ANAC suspende aplicação de medida cautelar de restrição às operações de pouso avião a jato em Fernando de Noronha, liberando estas operações em pista seca, com a manutenção de proibição destas operações em pista molhada enquanto da não conclusão de ações corretivas e o retorno das operações comerciais de aeronaves turbo-jato condicionado à celebração das Carta de Acordo Operacional (CAOp) entre o operador aeroportuário e cada operador aéreo, em 22.03.25

O Parecer nº 36/2025/VABR/GFIC/SAI trata da reavaliação das condições operacionais do aeródromo público de Fernando de Noronha (SBFN), especialmente da pista de pouso-decolagem, considerando as tratativas ora em curso com o intuito de promover adequações na infraestrutura aeroportuária que viabilizem a reavaliação da restrição imposta.

Figura 1 - Ilustração do trecho recapeado na PPD

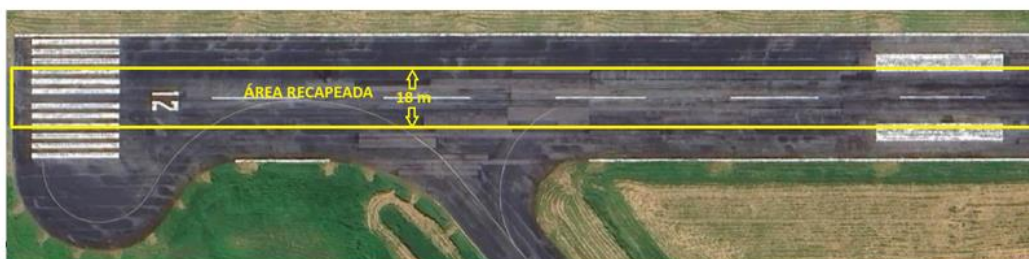
Após alguns adiamentos, em 24/09/2024 foi iniciada a recuperação dos primeiros trechos da pista de pouso e decolagem, iniciando-se pela cabeceira 12 em direção à cabeceira 30. O Consórcio "Decola Noronha", contratado pelo Governo do Estado de PE, realizou a fresagem e a recomposição do pavimento referente aos 18 m. centrais da PPD, ao longo de todo o comprimento da pista, concluindo o trecho estabelecido como prioritário. Assim, com a conclusão da faixa central de 18 m. de largura, considera-se que foram reduzidos os principais riscos operacionais relacionados às más condições do pavimento.

A análise visual indica que o trecho (faixa central de 18 m. de largura, em toda extensão da pista) recapeado apresenta boas condições para operação, sem defeitos ou desprendimento de FO, com os registros no Relatório da Visita Técnica realizada em 28 a 30/01/2025

Concluído esse trecho, ainda estão previstos no escopo de requalificação das áreas pavimentadas, a fresagem e recomposição das áreas adjacentes ao trecho central (13,5 m. para cada lado a partir das bordas externas da área já recomposta no trecho central), das áreas de giro e a execução da segunda camada (camada final) do novo revestimento asfáltico. Também estão previstas a requalificação das pistas de táxi e pátio de aeronaves.
